改善箇所説明図

ルーフサイドガーニッシュ

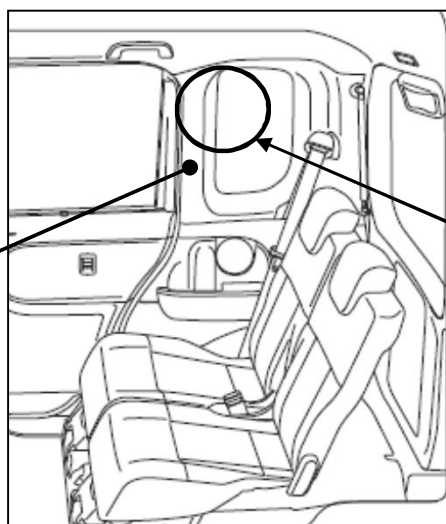
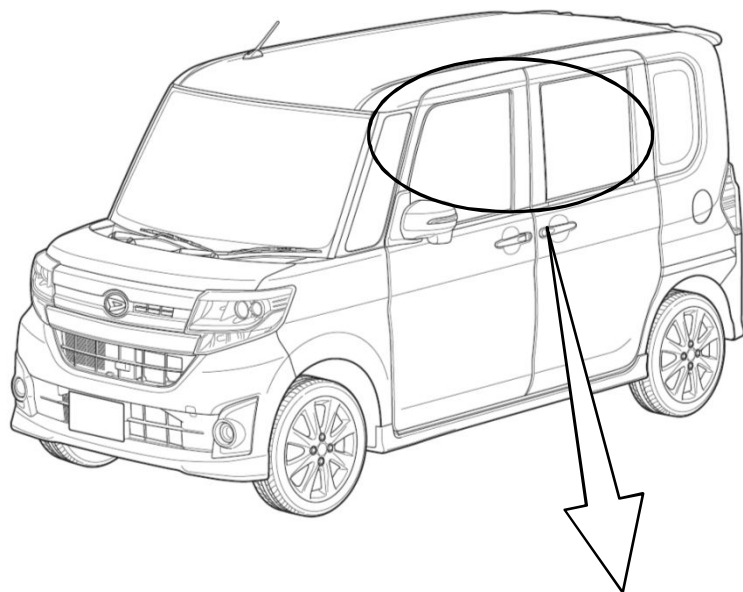
不具合発生箇所

ルーフサイドガーニッシュにおいて、カーテンシールドエアバックラベル貼付位置の目印用突起の成形が不適切なため、突起の先端が鋭利なものがある。そのため、突起に触れると、かすり傷を負うおそれがある。

全車両、ルーフサイドガーニッシュの目印用突起の形状を修正する。

車室内車台番号打刻位置の車両右側に黄色ペイントを塗布する。
